東海第二発電所
特定重大事故等対処施設の設置に伴う
既許可(設置変更許可)への影響について

2021年7月15日
日本原子力発電株式会社

2. 特定重大事故等対処施設(ES)の設置に伴う既許可への主な影響

第5図 耐圧強化ベントの廃止方法

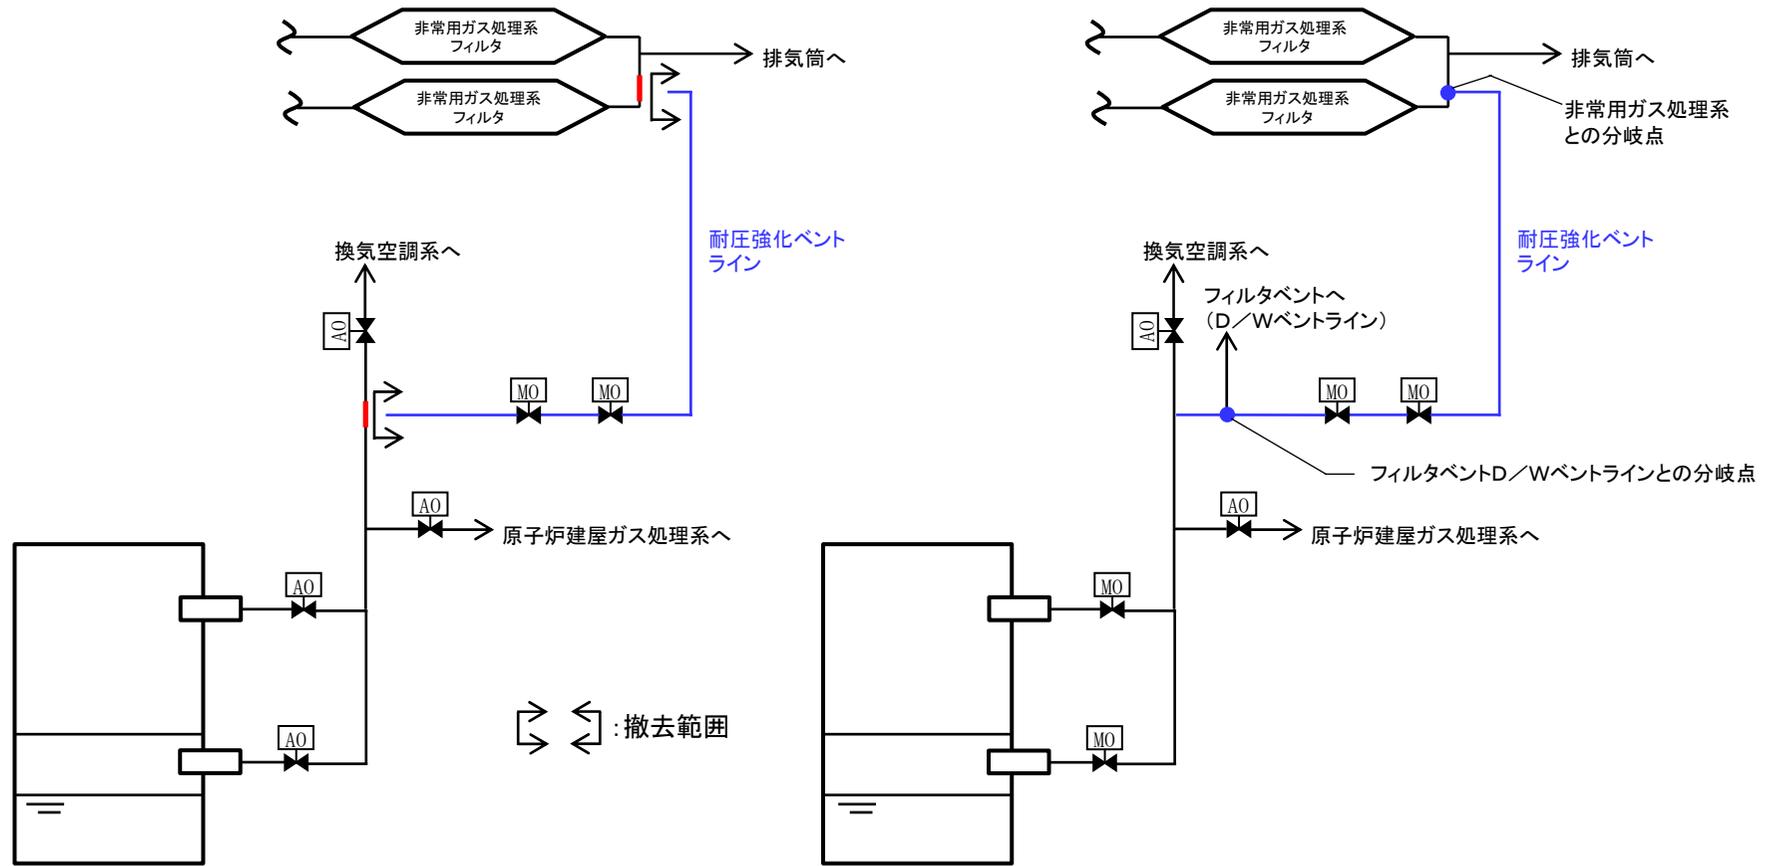
○耐圧強化ベントの廃止方法については以下の方法にて実施する。

- ①上流(フィルタベントD/Wベントラインとの分岐点)及び下流(非常用ガス処理系との合流点)近傍で耐圧強化ベントラインを切断する。
- ②フィルタベントD/Wベントライン及び非常用ガス処理系側の切断面を含む継手をそれぞれエルボと直管に取り替える。
